เรื่อง แก้ไขแบบรูปทรงอาคาร ๑.

เรื่อง ขอบความอนุเคราะห์แก้ไขแบบรูปารายการ โครงการปรับปรุงรางระบายน้ำฝนถนน SR 1.3 และถนนไ-

แบบก่อสร้าง
โครงการปรับปรุงรางระบายน้ำฝน
ถนน SR1.3 และถนน ไอ-หนึ่ง
สำนักงานท่าเรืออุตสาหกรรมมาบตาพุด
การนิคมอุตสาหกรรมแห่งประเทศไทย

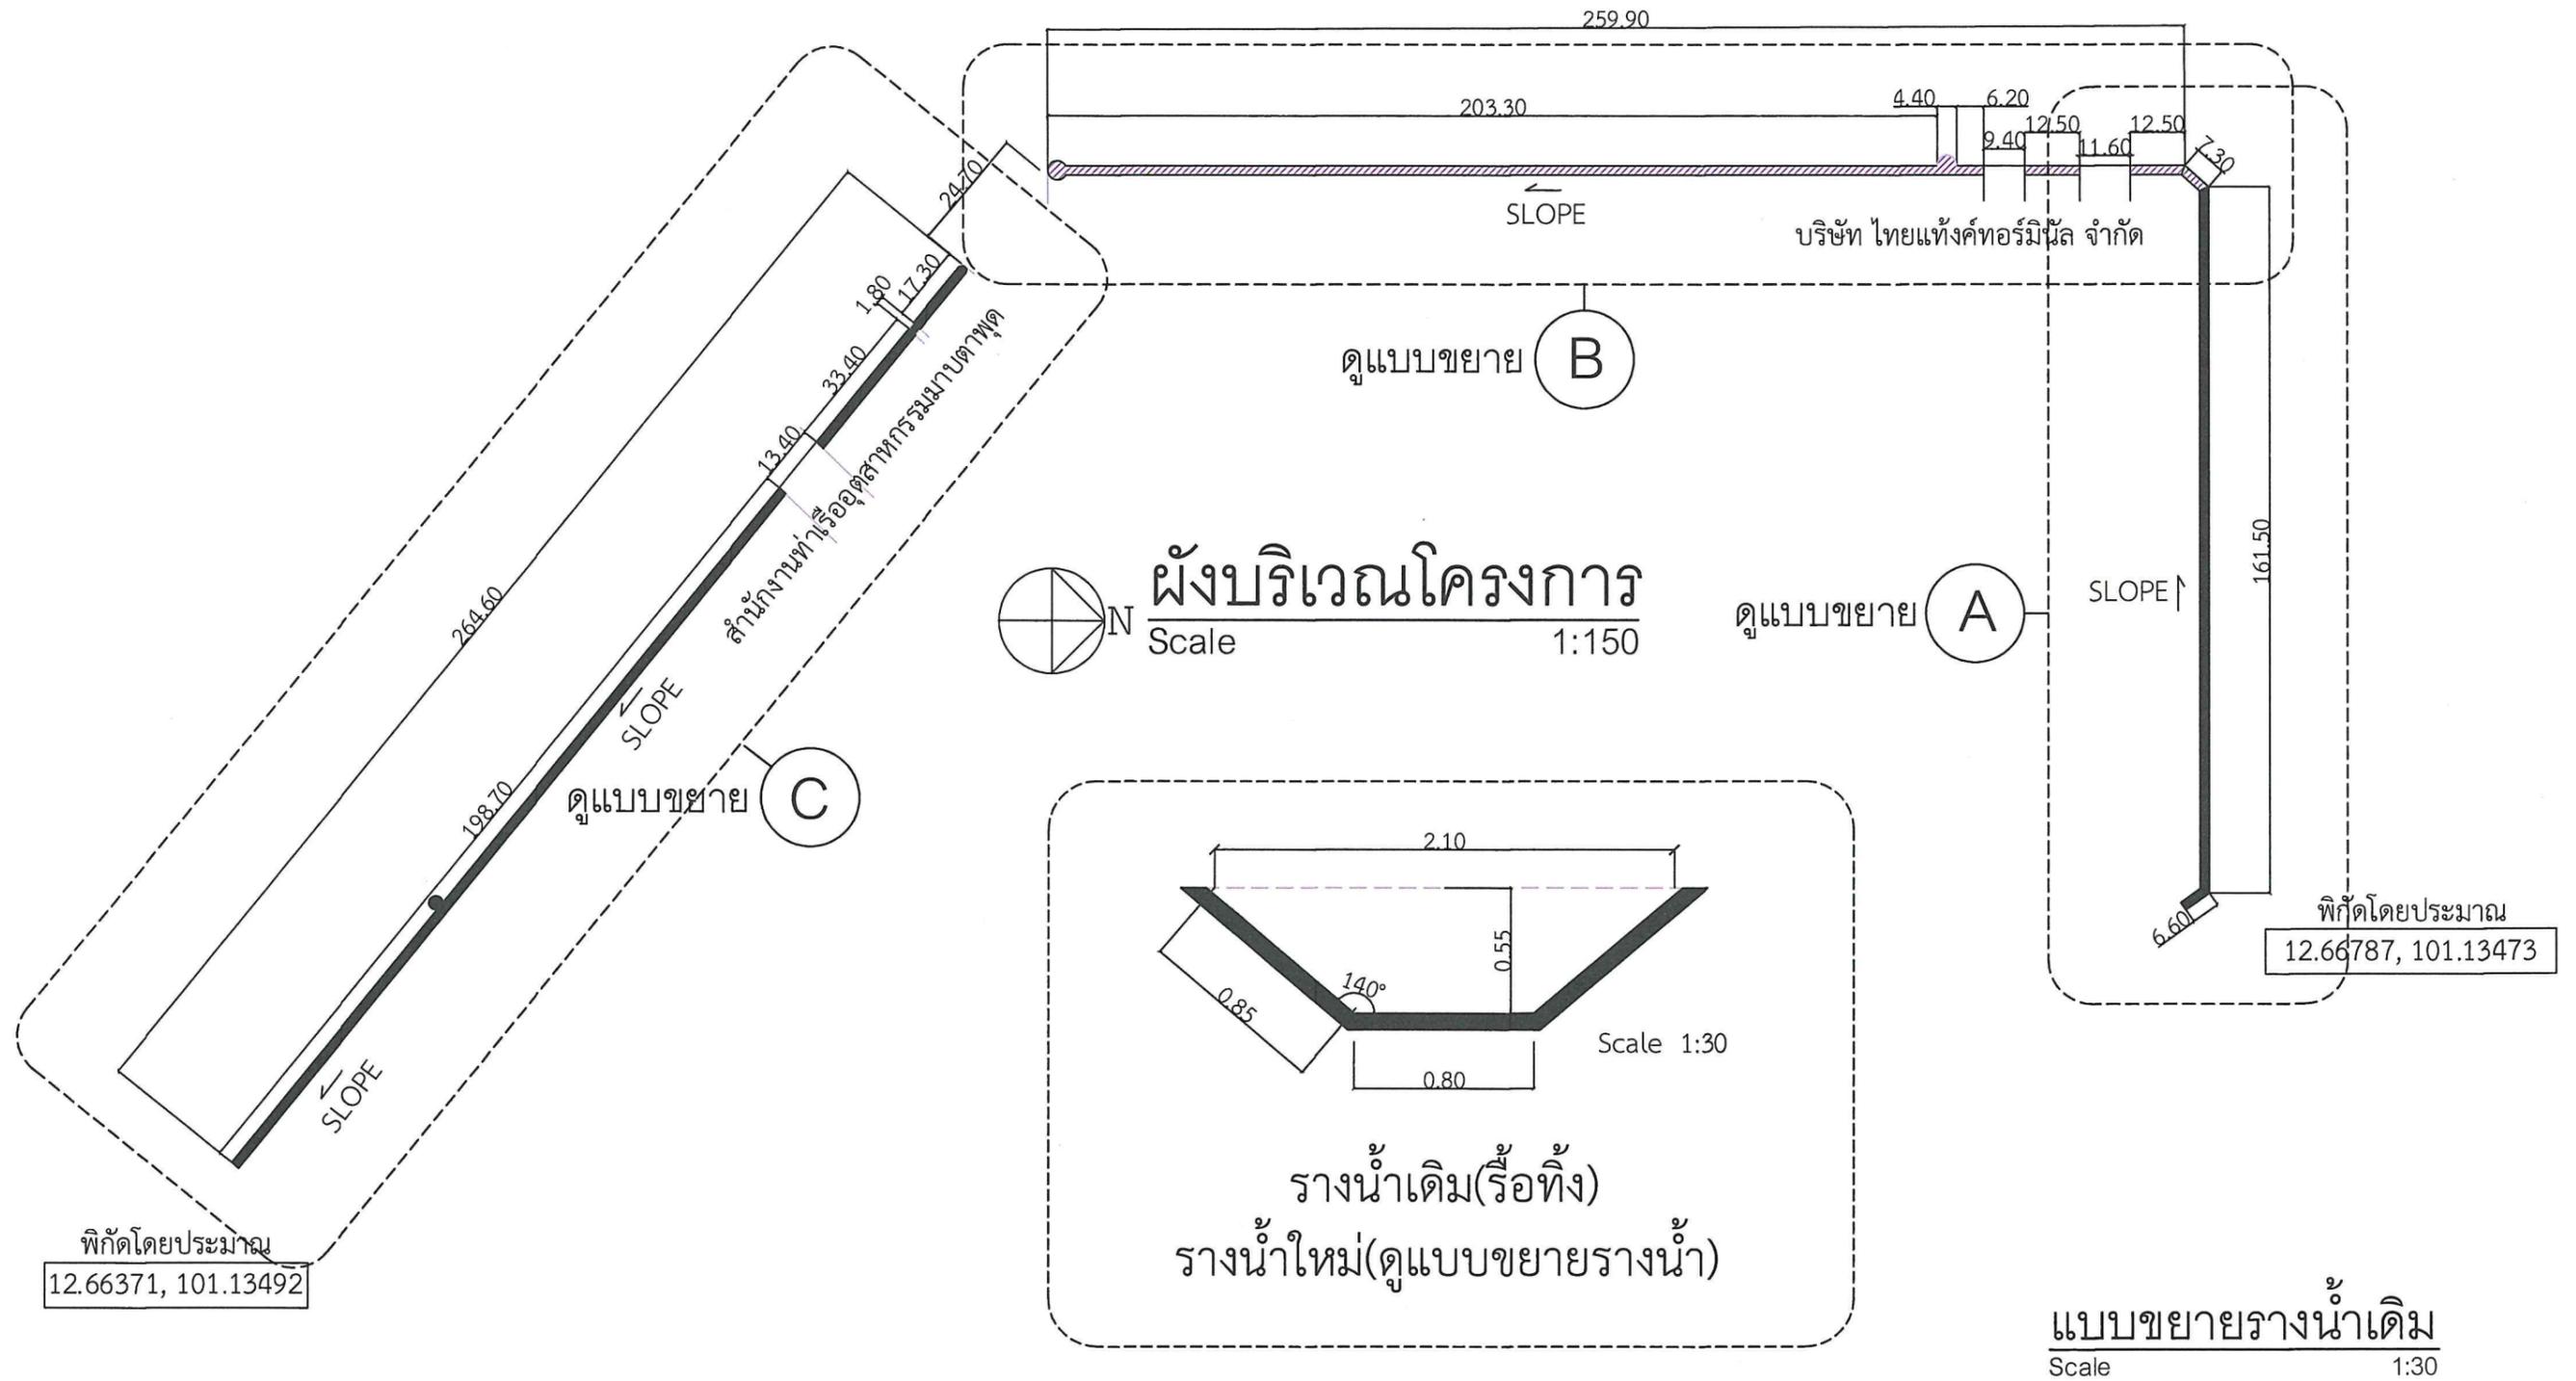
1) ขอปรับลดปริมาณงาน ตามแบบเดิม ตำแหน่งรางระบายน้ำตั้งแต่ บริเวณหน้าบริษัท ไทยแทงค์ เทอร์มินัล จำกัด จนถึงมุมโค้งทางเข้าอาคาร สทร. ระยะทางประมาณ 203 เมตร นั้นปรากฏว่า ไม่มีความจำเป็นต้องปรับปรุง เนื่องจากบริษัท อิตาเลียนไทย ดีเวล็อปเมนต์ จำกัด (มหาชน) ผู้รับจ้างของโครงการพัฒนาท่าเรืออุตสาหกรรมมาบตาพุด ระยะที่ 3 ได้ก่อสร้างสะพาน พร้อมทั้งขยายผิวจราจร และได้ปรับปรุงระบบระบายน้ำข้ามถนน และได้ดำเนินการซ่อมแซมรางระบายน้ำแล้ว ทำให้เกิดการซ้อนทับกันของการก่อสร้างรางระบายน้ำฝนของโครงการฯ อีกทั้ง ไม่สามารถรื้อถอนระบบระบายน้ำข้ามถนนได้ จึงคงเหลือปริมาณงานที่ทำได้จริงเพียง 483 เมตร จากทั้งหมด 686 เมตร จึงเห็นควรใช้ลดปริมาณงานรื้อถอนและงานก่อสร้างรางระบายน้ำ บริเวณหน้าบริษัท ไทยแทงค์ เทอร์มินัล จำกัด จนถึงมุมโค้งทางเข้าอาคาร สทร. รวมเป็นระยะทางประมาณ 203 เมตร

แบบขยายรางน้ำ
SCALE NTS

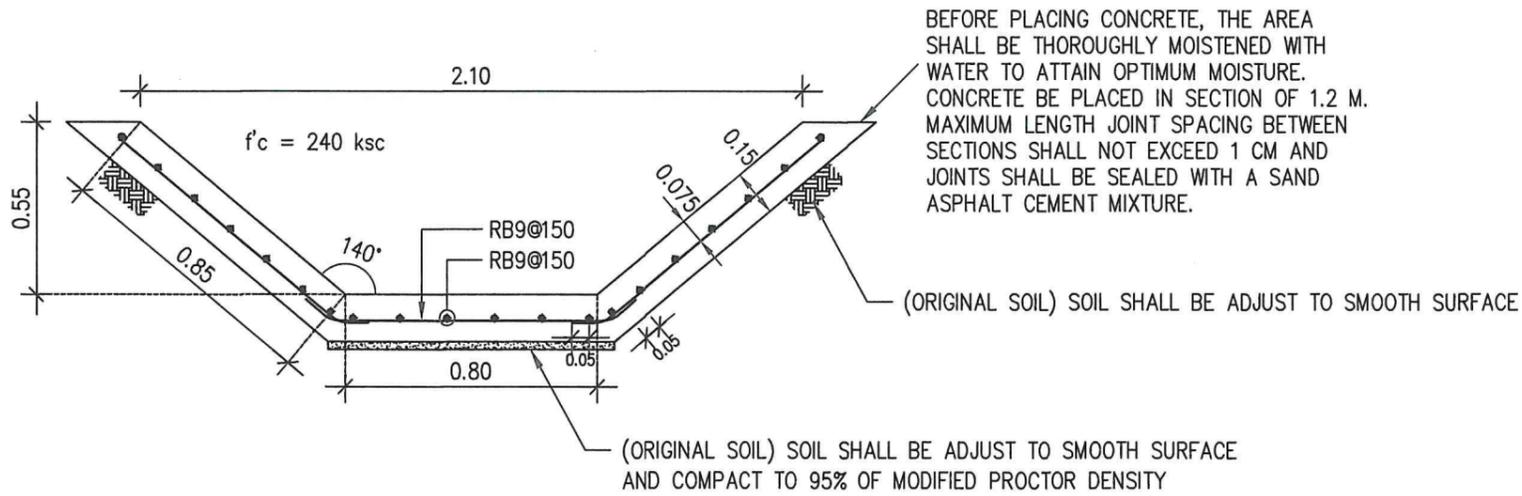
2) ขอปรับแก้ความลึกรางระบายน้ำ ตามแบบเดิม ระดับความลึกของรางที่ต้องการก่อสร้างใหม่มีความลึกที่ 0.65 เมตร จากระดับรางระบายน้ำเดิม 0.55 เมตร เปลี่ยนแปลงไปจากเดิม 0.10 เมตร. ปรากฏว่าบริเวณจุดปล่อยน้ำฝนลงทะเล นั้น ถ้าใช้ระดับความลึกรางที่ 0.65 m จะทำให้เกิดน้ำขัง

บริเวณจุดปล่อยน้ำฝนลงทะเล จึงเห็นควรใช้ความลึกเดิมที่ระดับความลึก 0.55 เมตร
